FORD 4F27E

CAMBIO DE RELACIÓN DE ENGRANAJE

Figura 7

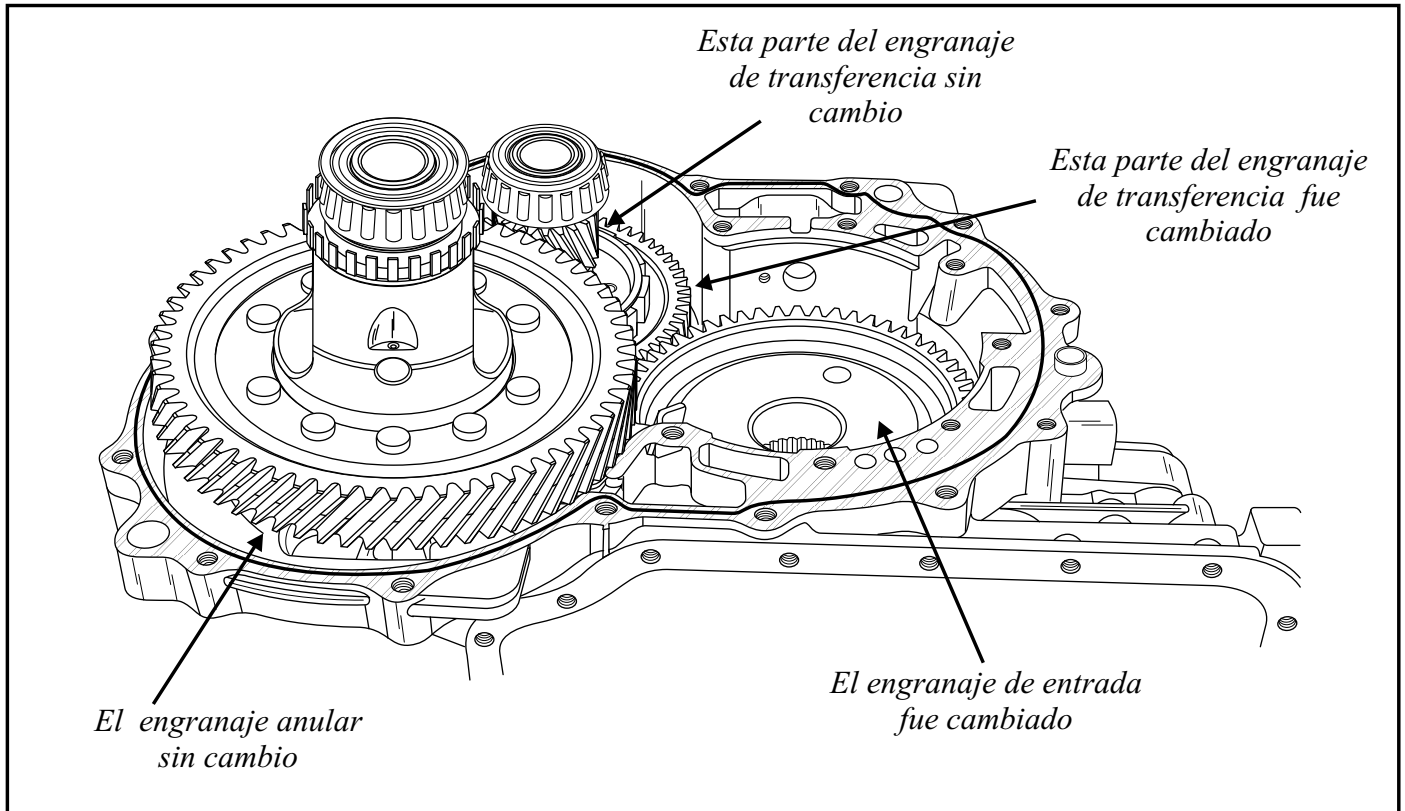
- (1) El número de dientes en el engrane de entrada de impulsión final cambió de 87 a 59 dientes.
- (2) El número de dientes del eje de transferencia de entrada cambió de 83 a 57 dientes. El engrane anular de impulsión final y su complemento con el engrane de entrada de transferencia no han cambiado. Figura 7.
- (3) La nueva calibración del PCM está disponible para la nueva relación del engrane. La calcomanía de la modificación autorizada del PCM (figura 8). Debe de estar colocada cerca a la calcomanía de emisiones del vehículo.

Figura 9

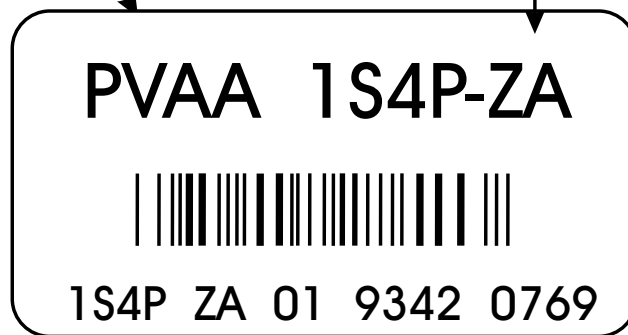
Transejes que tienen el número de pieza comenzando con "X" (Ej. XS4P) contiene la relación de engranaje anterior.
Transejes que tienen el número de pieza comenzando con "1" (Ej. 1S4P) contiene la relación de engranaje nuevo.
Localiza la calcomanía de identificación arriba del transeje (figura 9), también localizada en la cubierta de abajo (figura 10). El numero de pieza sería encontrado en la calcomanía.
